## 質問回答書

(事業名) 6-7 国債 (仮称) 中根・金田台地区小学校建設工事

### 標準電波機器仕様書 (40kHz)

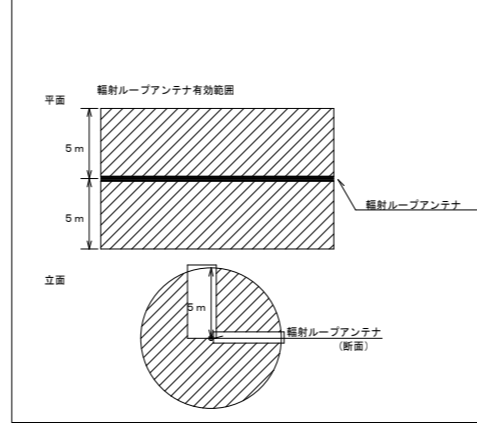
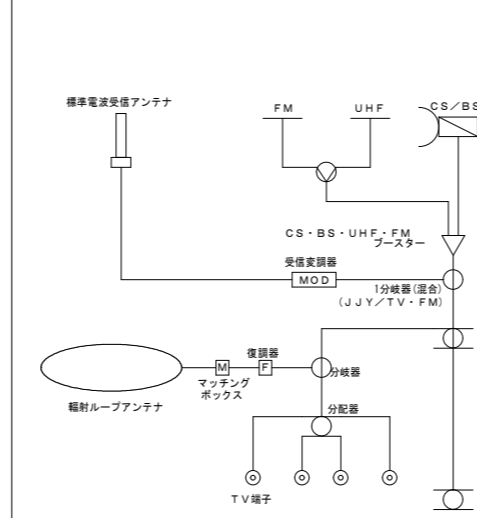
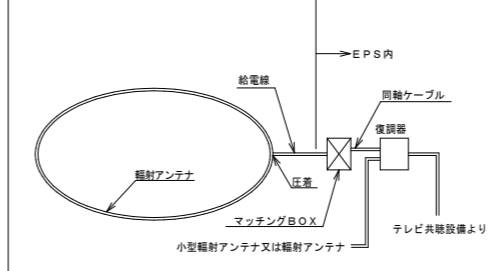
NO.	質問事項	回 答
1	総合盤の仕様が不透明ですのでご教示願います。	W:700×D600×H:2200 ~6面 (上部700配線スペース扉付)として下さい。
2	警報盤の仕様が不透明ですのでご教示願います。	自火報受信機内に表示として下さい。
3	時計設備の仕様が図面では読み取れません。 系統図及びシステム図と併せてご教示願います。	基本形は閉ループを形成し一周10m~100m位とし、1ループに1個マッチングBOX取付、マッチングBOX2個に対し復調器1個設置として下さい。E-034に時計設備システム図、系統図を追記しましたので参照ください
4	校舎棟空調調和設備ダクト設備において、内訳書に数量が記載されておりますが、平面図に空調ダクトが記載されておられません。 空調ダクトを図面にてご教示ください。	図面に記載しました。AC-009図を参照ください。
5	パイプフードの仕様の確認です。 平面図は「SUS製深型ベンドキャップ・防虫網付(指定色塗装)」と記載されておりますが、内訳書では「フラット型、水切付、指定色焼付塗装」となっております。 平面図の仕様を優先してよろしいでしょうか。	「フラット型、水切付、指定色焼付塗装」として下さい。

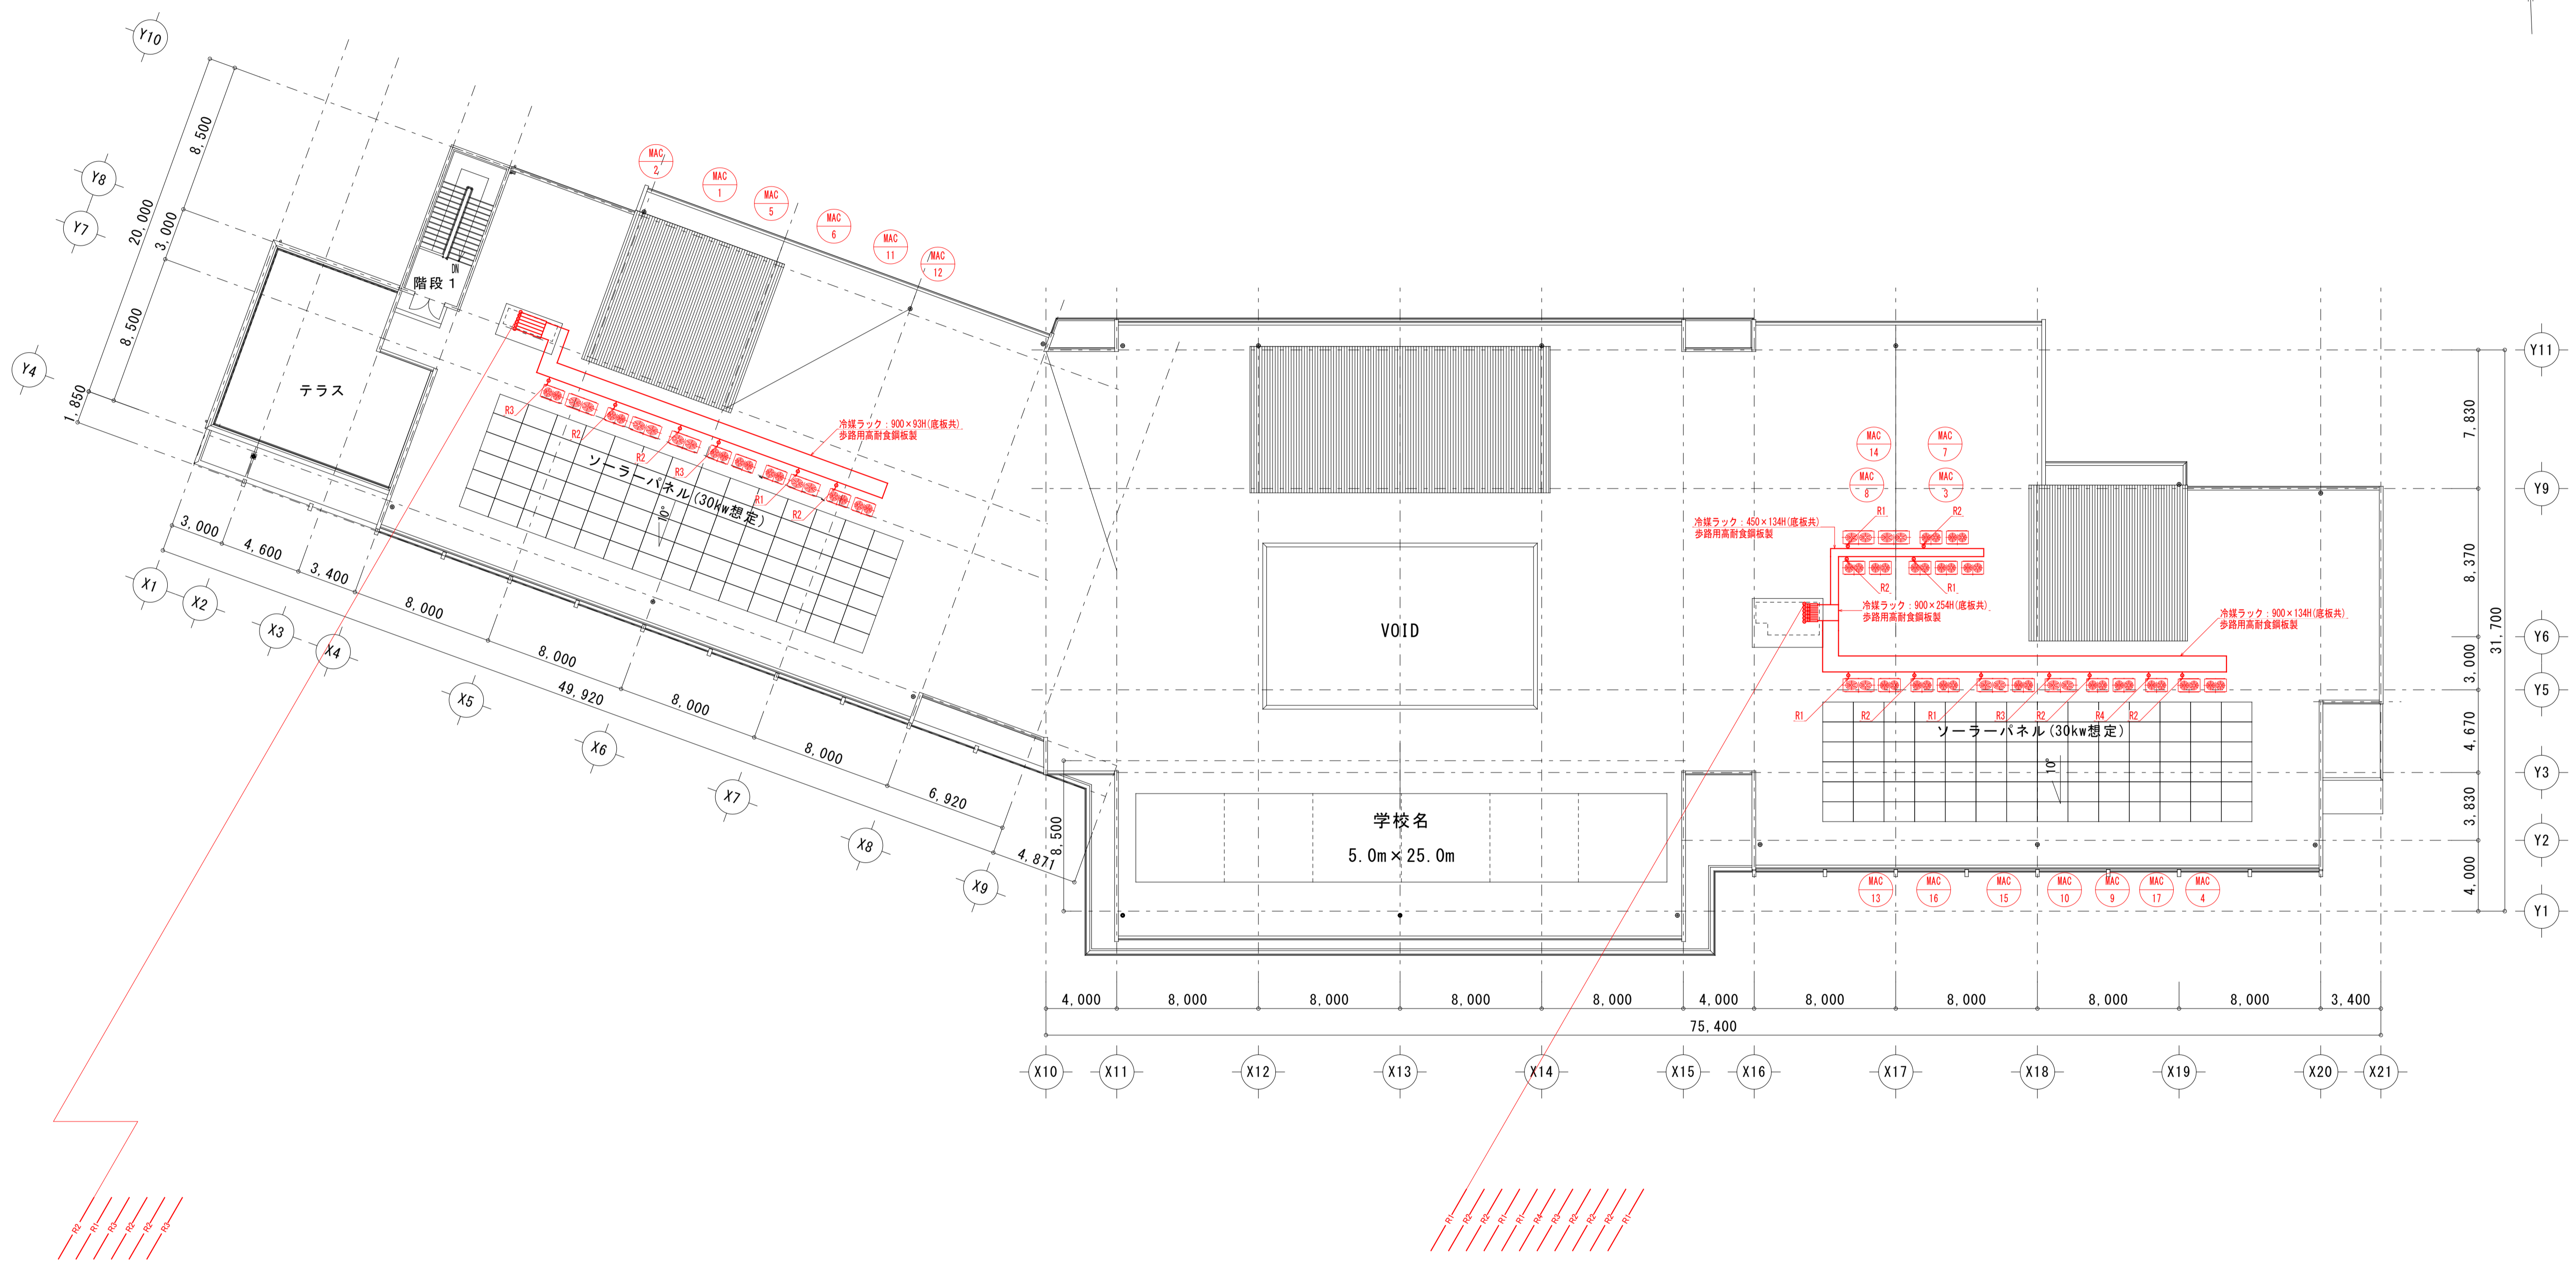
6	P-001配置図の給水引込について確認ですが、1敷地内に2ヶ所引込が図示されておりますが、基本1敷地内には1ヶ所が原則ですが、2ヶ所引込可能なのでしょうか。	可能です。
7	P-001配置図の給水引込口径について確認ですが、100A本管から80A分岐が図示されておりますが、100A本管から80A分岐は可能なのでしょうか。	可能です。
8	P-005衛生器具の再生水使用大便器のウォシュレットの仕様の確認です。ウォシュレット再生水仕様は飲用可能な井水の場合のみでしか使用できませんが、井水は飲用グレードまでろ過されるものと考えてよろしいでしょうか。 ※飲用負荷の場合は上水の給水が必要です。	宜しいです。
9	P-023プール棟平面図において、WWC及びMWC付近にシャワーが記載されておりますが、衛生器具にシャワー水栓が記載されておられません。シャワー水栓の参考型番をご教示ください。	埋込形シングルレバー混合水栓 (BF-23S) とシャワーヘッド (BF-4R)、吐水口 (BF-21A-19) として下さい。
10	AC-010 校舎棟R階平面図において室外機及び冷媒配管が記載されておられません。冷媒配管が記載されている図面をご教示ください。	図面に記載しました。AC-010図を参照ください。

設計者	設計	担当	製図	製図	縮尺	A1 : 1/100 A3 : 1/200	工事名称	6-7 国債 (仮称) 中根・金田台地区小学校建設工事	図面番号	AC-034
						設計年月日 令和6年1月31日	図面名称	自動制御備 体育館 1階平面図

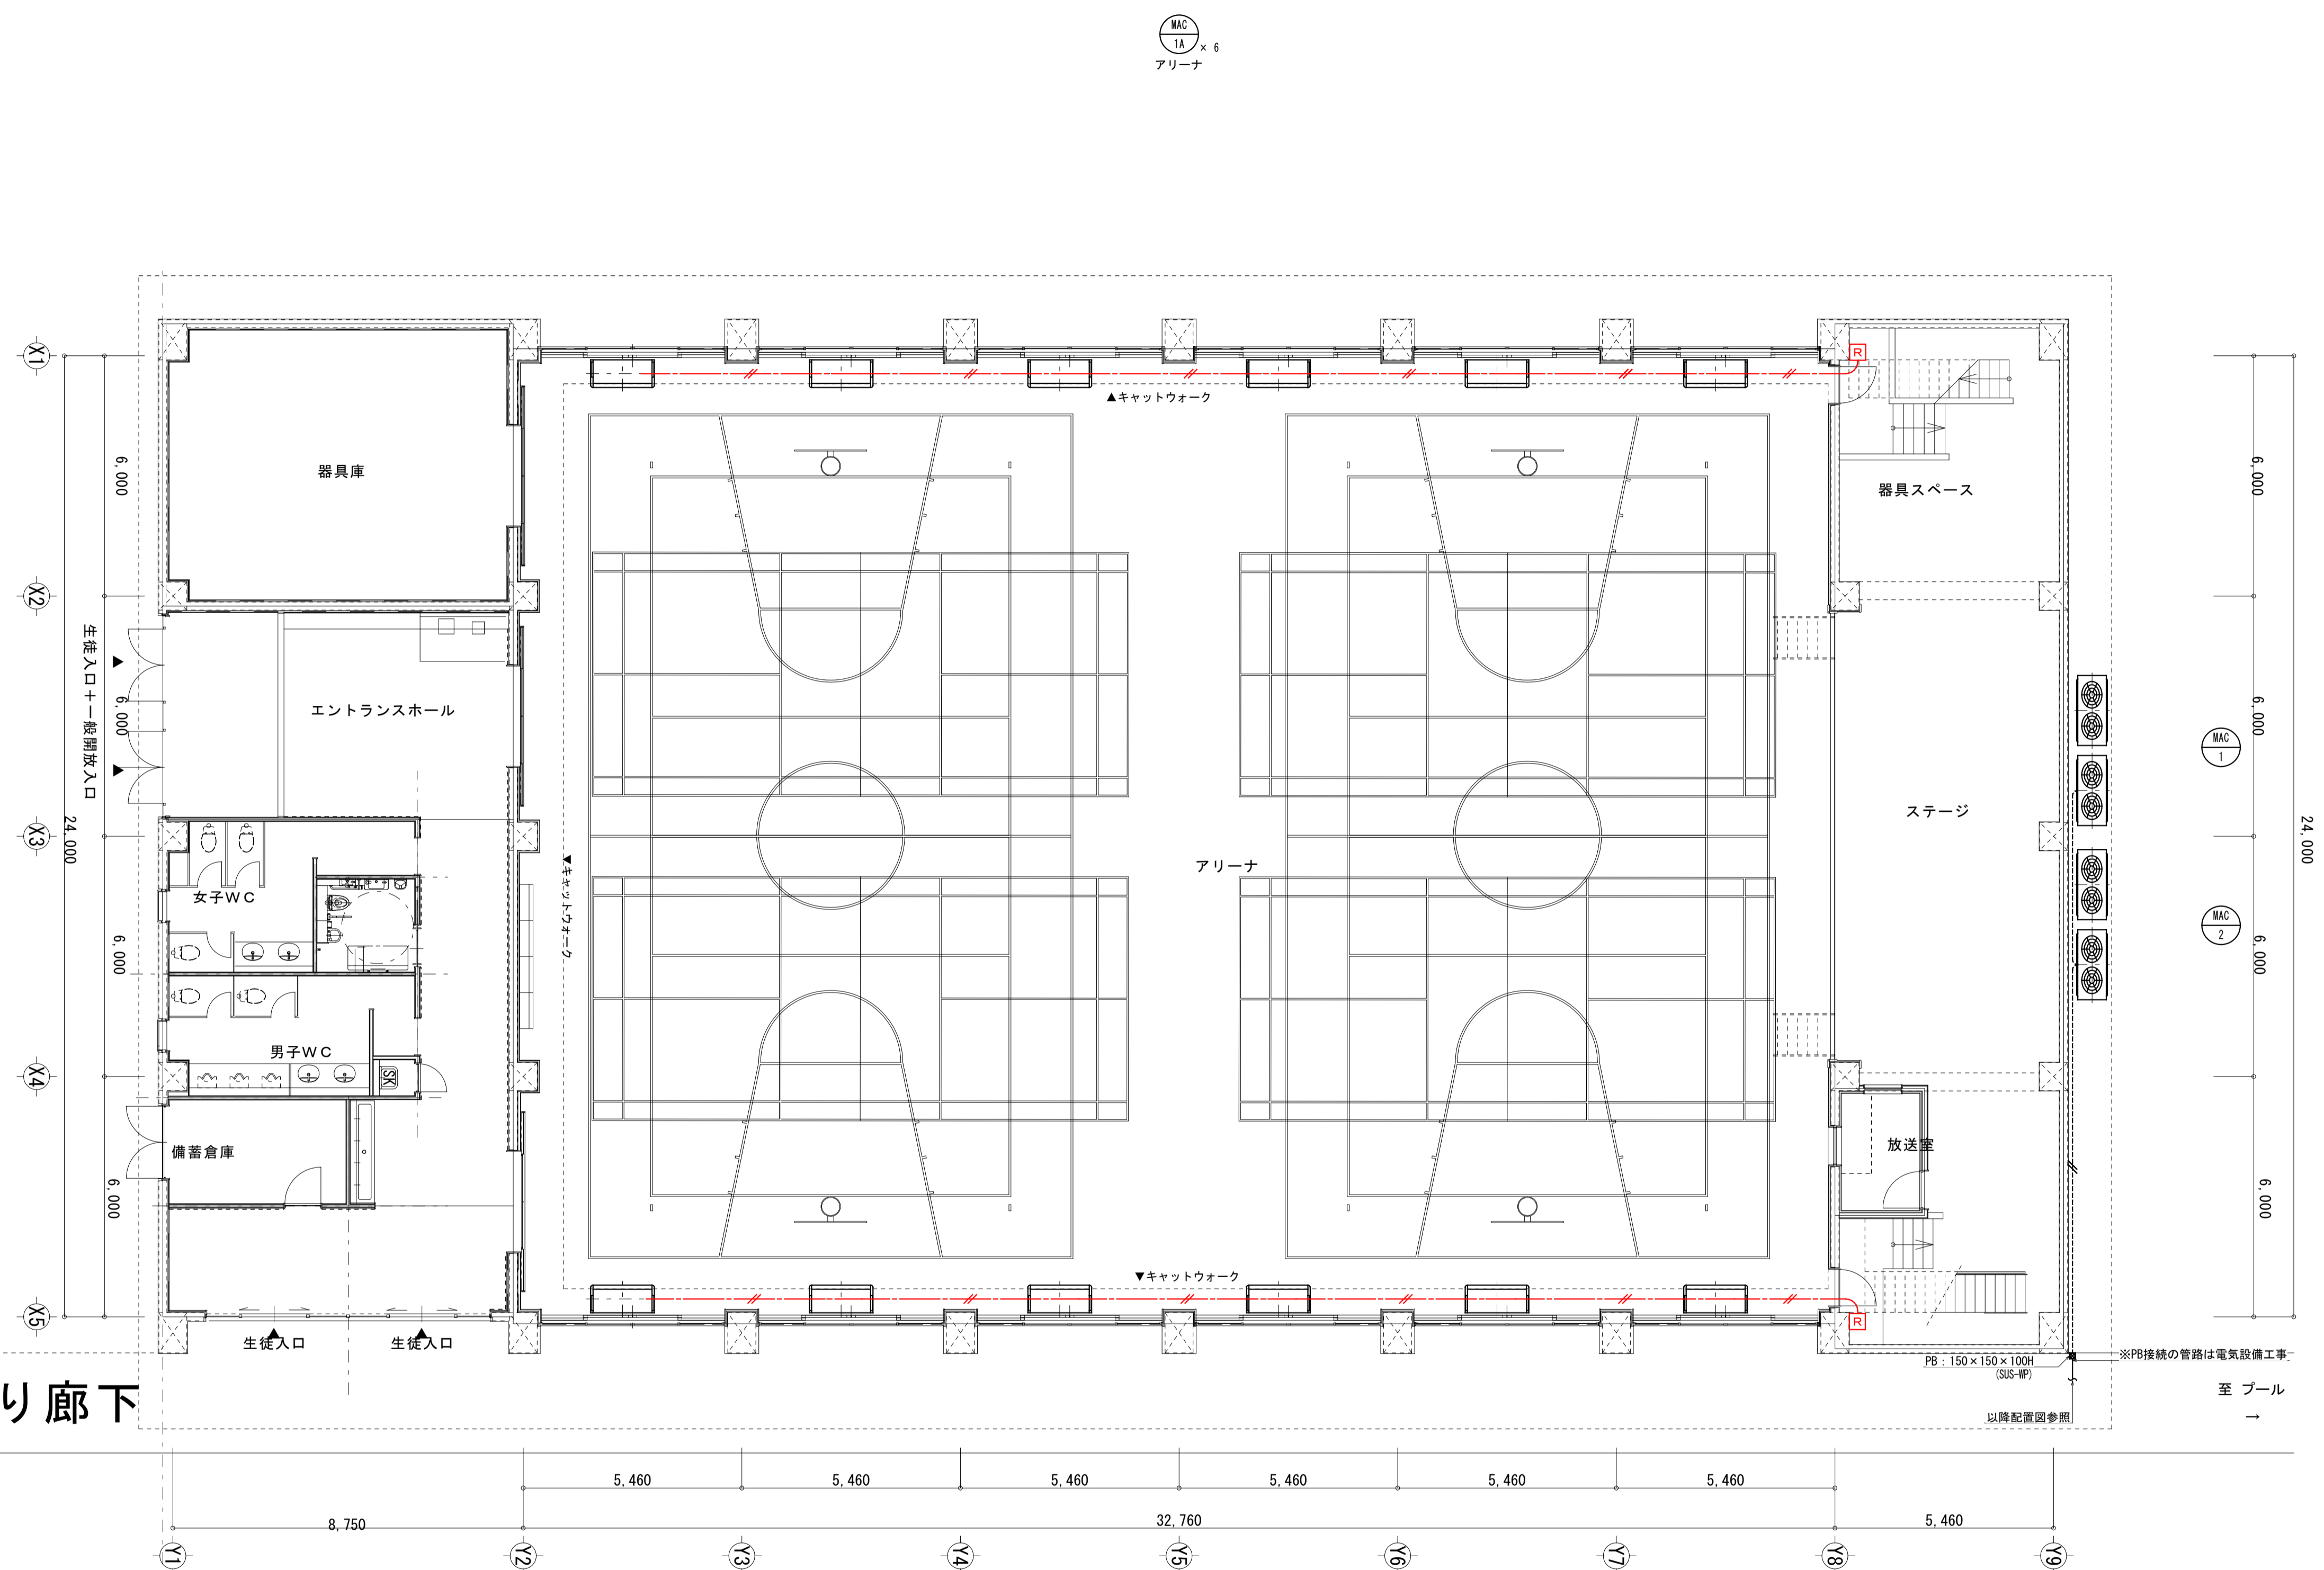
11	AC-011、012体育館棟の空調設備において、MAC-1、2空冷ヒートポンプマルチエアコンの室外機の基礎がスライドブロック基礎と記載されておりますが、ビル用マルチエアコンのため室外機はコンクリート基礎の方が安定すると思われます。スライドブロック基礎ではなくコンクリート基礎（建築工事）に変更してもよろしいでしょうか。	宜しいです。
12	AC-008、012校舎棟及び体育館棟のドレン放流先の確認です。図面に「以降給排水衛生設備工事汚水桝接続放流とする」と記載されておりますが、雨水桝放流ではなくていいのでしょうか。	エアカットバルブ設置の上、汚水系統へ放流です。
13	AC-034体育館棟自動制御設備において、室内機のリモコン配線が記載されておられません。リモコン配線を図面にてご教示ください。	図面に記載しました。AC-034図を参照ください。
14	A-002工事区分の確認ですが、洗面カウンターが機械設備工事になっておりますが、衛生器具表では建築工事になっております。衛生器具表通り建築工事と考えてよろしいでしょうか。	宜しいです。
15	A-002工事区分の確認ですが、各種手摺が機械設備工事になっておりますが、衛生器具表では建築工事になっております。衛生器具表通り建築工事と考えてよろしいでしょうか。	宜しいです。
16	図面番号AK-101 仮設計画図<参考図>に、出入口は県道(南側)のみとする。西側からの出入口は不可とする。とありますが、敷地Bへの車両出入口動線を御指示下さい。	近隣住民に配慮し、原則西側からの出入口を不可としております。そのため、敷地Aから敷地Bへ行くような動線としてください。
